Regione Toscana		 Città Metropolitana di Firenze								
 Bagno a Ripoli		 Fiesole	 Firenze	 Figline e Incisa	 Lastra a Signa	 Pontassieve	 Reggello	 Rignano	 Signa	
COMUNI										
PROPOSTA DI FINANZA DI PROGETTO PER LA STRAORDINARIA MANUTENZIONE, RISTRUTTURAZIONE, RIFUNZIONALIZZAZIONE DI N. 13 BRIGLIE/TRAVERSE PRESENTI SUL CORSO DEL FIUME ARNO NEL TERRITORIO DELLA PROVINCIA DI FIRENZE E REALIZZAZIONE DI RELATIVI IMPIANTI PER LA PRODUZIONE IDROELETTRICA										
PROGETTO DI FATTIBILITA' TECNICA ED ECONOMICA (art. 41 D.lgs. 36/2023)										
OGGETTO ELABORATO: ISOLOTTO RELAZIONE DI RISCONTRO ALLE RICHIESTE DI INTEGRAZIONE						ELABORATO N. ISO2-R00bis		AOGRT / AD Prot. 0613156 Data 25/11/2024 ore 08:37 Classifica P.140.010.		
						DATA Luglio 2024				
PROPONENTE: INIZIATIVE TOSCANE s.r.l. SOCIETA' DI PROGETTO										
				 INIZIATIVE TOSCANE s.r.l. SOCIETA' DI PROGETTO Piazza Vittoria n. 19 25043 BRENO (Brescia) C. Fisc. e P. IVA: 04 121 900 981

PROGETTAZIONE										
PROGETTAZIONE GENERALE										
		DIZETA INGEGNERIA S.r.l. Via Boschi, 19 - 20133 MILANO server@dzetaingegneria.it		ING. ALBERTO MELODIA ING. SARA PELLEGRINI		PROGETTISTI: DOTT. ING. FULVIO BERNABEI DOTT. ING.

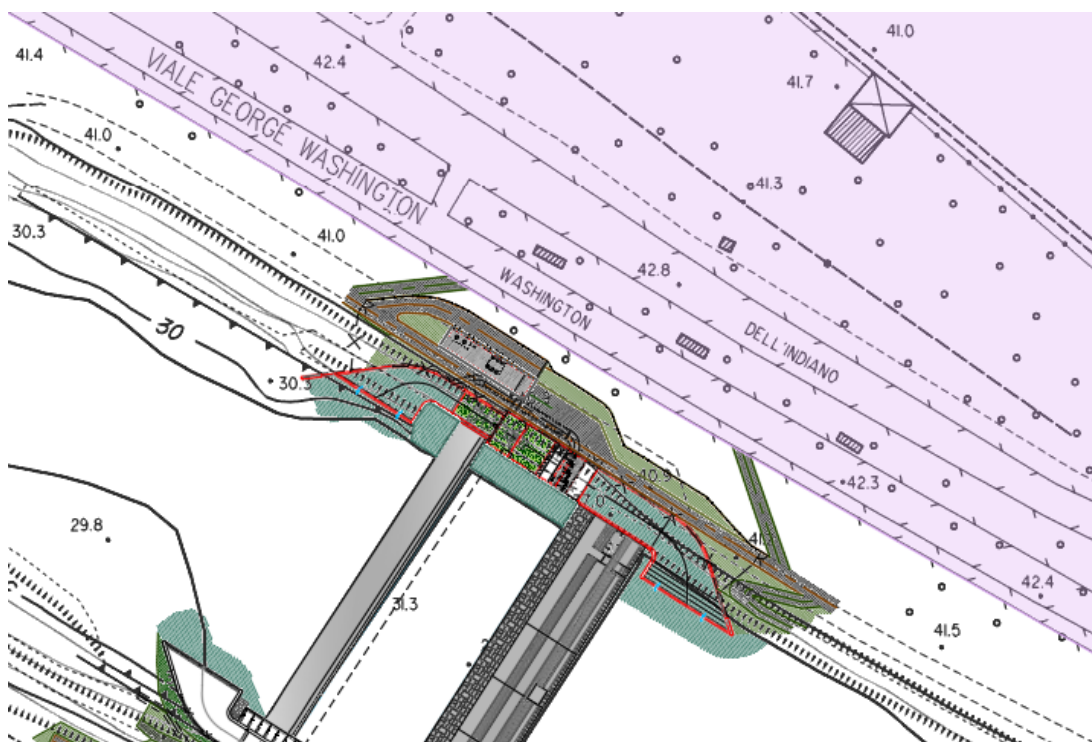
- le opere in progetto vanno a incidere in maniera evidente su un bene tutelato ai sensi della Parte II del Codice, ovvero su un parco monumentale pubblico anche con destinazione ricreativa non solo da un punto di vista paesaggistico, ma anche in relazione agli effetti prodotti sulla fruizione dello stesso;

Dalla attenta consultazione della cartografia del PIT/PPR, possibile con Geoscopio, (<https://www502.regione.toscana.it/geoscopio/beniculturaliedelpaesaggio.html>) appare evidente che il confine dell'area tutelata del Parco delle Cascine corre lungo il limite della pista sterrata posta a lato, dalla parte dell'Arno, della viabilità asfaltata costituita da Viale Giorgio Washington, come illustrato nella immagine che segue, estratta dalla Relazione paesaggistica.

Per maggiore chiarezza, nella figura che segue la corografia di progetto, ingrandita, è sovrapposta alla estensione della area tutelata.

È quindi dimostrato che gli interventi in progetto non ricadono in alcun modo all'interno dell'area tutelata.

L'immagine sopra riportata permette anche di appurare che le opere non avranno alcuna influenza sulla possibilità di fruizione del Parco, anzi la miglioreranno grazie alle due rampe di raccordo fra la pista ciclabile parallela a Viale Washington e i sentieri presenti lungo la sponda e alle nuove aree di sosta con panchine e illuminazione notturna. Si precisa che anche durante tutte le fasi di cantiere saranno sempre garantiti l'attuale fruibilità e il collegamento dei percorsi pedonali.

Figura 6: vista del fiume Arno dalla Passerella dell'Isolotto nello stato di progetto

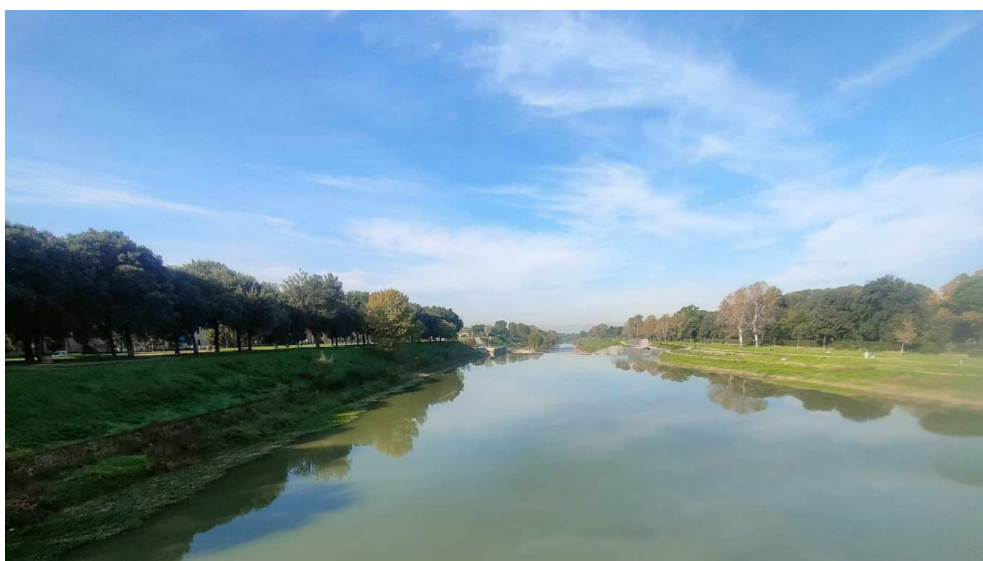
- *gli interventi di trasformazione, compresi i muri di recinzione o altre barriere visive, tali da occludere i varchi visuali verso le emergenze valoriali riconosciute dalla scheda di vincolo;*
- *gli interventi che possano compromettere la tutela della vegetazione arborea e arbustiva del parco delle Cascine, che caratterizza il parco ad eccezione degli interventi sulla vegetazione che consentano la sostituzione e l'impianto di nuovi esemplari a condizione che si utilizzino specie già presenti e si mantenga il sesto d'impianto originale, nonché tutti i manufatti storici presenti*

Le visuali panoramiche citate nel valore qui sopra (*da e verso la città storica*) **non sono modificate** dalla presenza dell'intervento in sponda destra. Rimanendo l'impianto in alveo, infatti, non interferisce con lo skyline cittadino o con la vista in lontananza dei monumenti più riconoscibili, come la cupola del Duomo. Dalla passerella pedonale, inoltre, l'impianto in destra è poco percepibile in lontananza e perfettamente specchiato con l'impianto di sponda sinistra, come si evince dai nuovi foto inserimenti effettuati, di seguito riportati (figura 5 e figura 6).

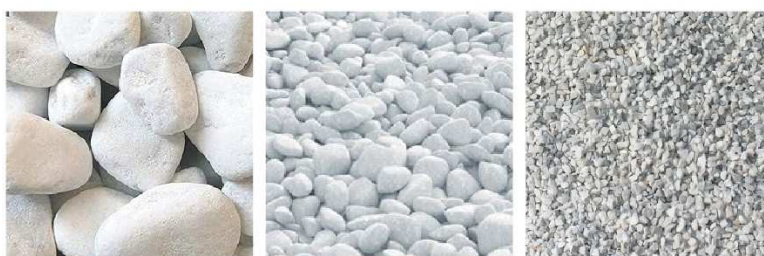
- possibilità, in accordo con l'amministrazione, di prevedere l'apposizione sulle recinzioni di cantiere di appositi pannelli che informino i fruitori del lungarno in merito al progetto nei suoi multipli aspetti.

Le opere di mitigazione definitiva sono di seguito richiamate.

- Piantumazione specie ripariali dove necessario. Per quanto riguarda la copertura della centrale si duplicherà esattamente l'approccio tenuto in sponda sinistra cioè: zona prativa nella parte più alta dell'impianto e nella parte più bassa vicino al canale di restituzione una distesa di *Juncus effusus*, Giunco nano (come da immagini che seguono)

- Rivestimento in pietrame: per le parti in muratura il rivestimento sarà fatto in Lastre prefabbricate do CLS rivestite con "Pietra Forte" disposta a filareto.

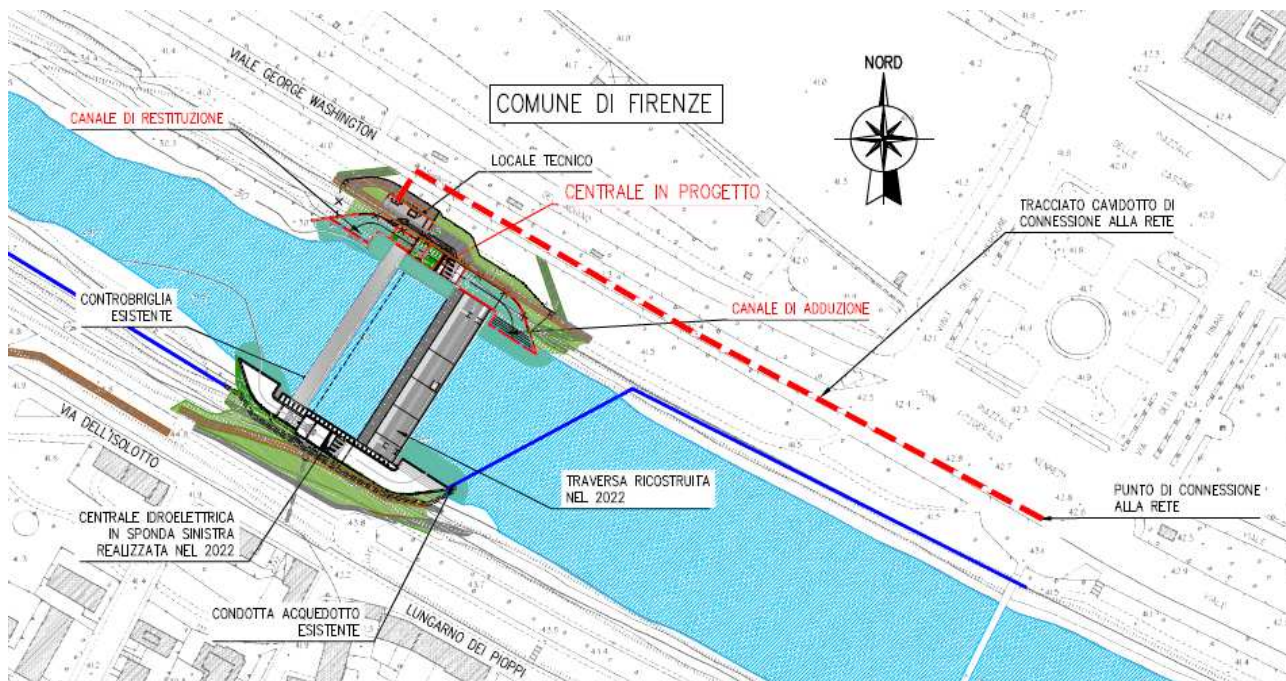
- 3) comunque, di modificare il progetto prevedendo che l'opera sia localizzata al di fuori dell'attuale sezione fluviale, nel senso che le linee di sponde attuali non devono avere alcuna variazione planimetrica, al fine di evitare qualsiasi ulteriore restringimento di sezione;

Come dimostrato nell'elaborato grafico *ISO2-C2.1 Centrale – Sezioni trasversali di progetto*, il nuovo manufatto è quasi totalmente inserita all'interno della linea attuale di sponda. In sede di Autorizzazione Unica sarà comunque cura del proponente procedere a ridurre ulteriormente le poche porzioni fuori linea, così da risultare idraulicamente trasparente (attuale sponda idraulica disponibile a seguito della realizzazione della centrale in sinistra).
